**DÉCLARATION DE PROJET EN PORTANT  
MISE EN COMPATIBILITÉ DU PLU DE LA  
COMMUNE DE MENESPLET (24)**

**PROJET DE PARC PHOTOVOLTAÏQUE DES  
BRANDES**

**MÉMOIRE EN RÉPONSE AU  
COMMISSAIRE ENQUÊTEUR**

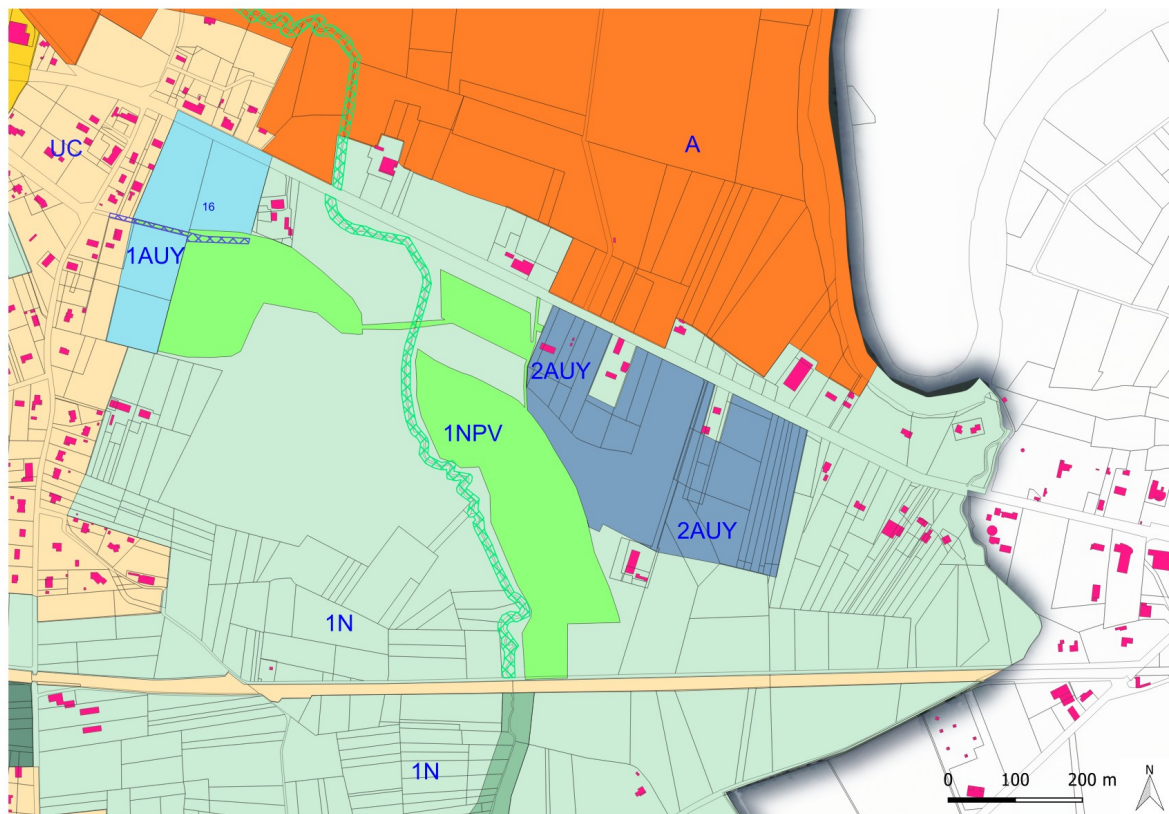
Question 2 : La notice explicative indique le reclassement de l'emprise du poste électrique de Mènesplet de 2AUY en Uy.

Question : quel est le lien de ce changement de zonage avec le projet de parc photovoltaïque « Aux Brandes » alors que l'emprise du poste électrique ne se trouve pas dans celle du projet ?

Réponse 2 : Cette modification de zonage sera finalement supprimée de la déclaration de projet car ne rentre pas dans le champ du présent projet. Par ailleurs, une erreur s'est glissée lors de la réduction de la zone 1Npv, les zones 1AUy et 2AUy n'ont pas été rétablies comme à l'origine. Voici ci-dessous le nouveau zonage proposé correspondant aux seules modifications de zonage nécessaires à la réalisation du projet.

Figure 11 : Carte de localisation de la zone de compensation envisagée

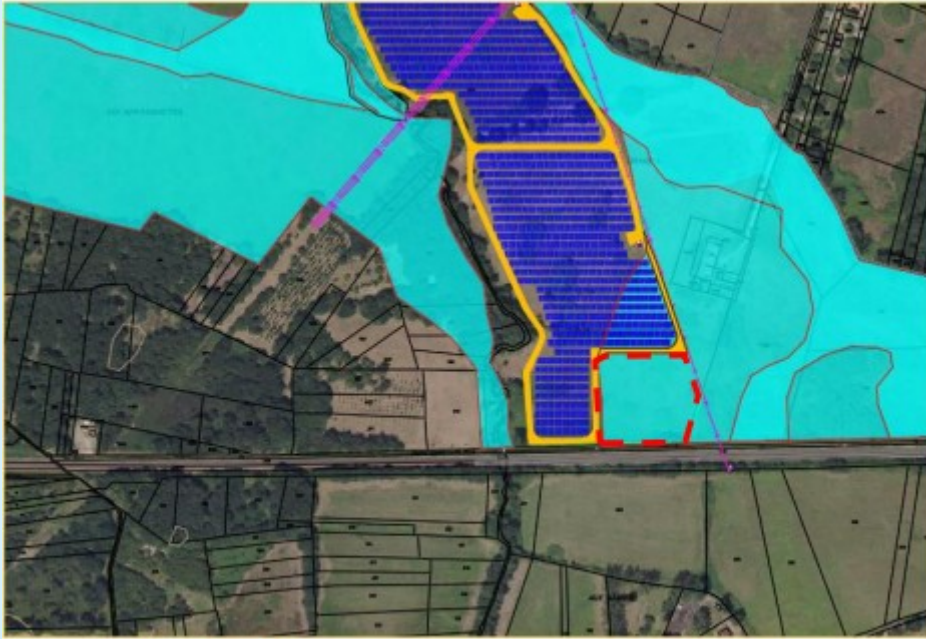
Question 3 : Le projet de parc photovoltaïque comprend des zones d'évitement (secteurs à enjeux écologiques, zones humides) et une zone de compensation identifiée zone humide. Dans son avis n°2020ANA85, la MRAE écrit : « De plus, les enjeux du site en matières d'habitats d'espèces et de zone humides justifieraient la mise en place dans le document d'urbanisme d'outils réglementaires de protection des éléments environnementaux les plus importants afin de garantir une prise en compte suffisante de l'environnement lors de l'implantation de la centrale photovoltaïque ».

Question : des outils réglementaires de protection évoqués par la MRAE sont-ils prévus ? En particulier, la zone compensatoire sera-t-elle identifiée en tant que telle dans le document d'urbanisme ?

Réponse 3 : La collectivité, en échange avec le porteur de projet a fait le choix de ne pas appliquer de mesure particulière vis-à-vis de la protection des sites à enjeux identifiés car il existe toujours un risque que le projet de centrale photovoltaïque au sol n'arrive pas à son terme. Ainsi, les terrains seraient malgré tout visés par des mesures de gestion et de protection particulières qui pourraient fortement contraindre les propriétaires des terrains en question sans raison apparente.

De plus, la zone de compensation précise n'est pour l'instant pas définie. La compensation à hauteur de 150% (exigence du SDAGE Adour Garonne), soit 1380 m<sup>2</sup>, sera localisée au sein d'une zone identifiée comme favorable de 6630 m<sup>2</sup> située en périphérie sud-est du projet sur la parcelle cadastrée 1935. La localisation de cette zone est présentée dans la carte ci-dessous.
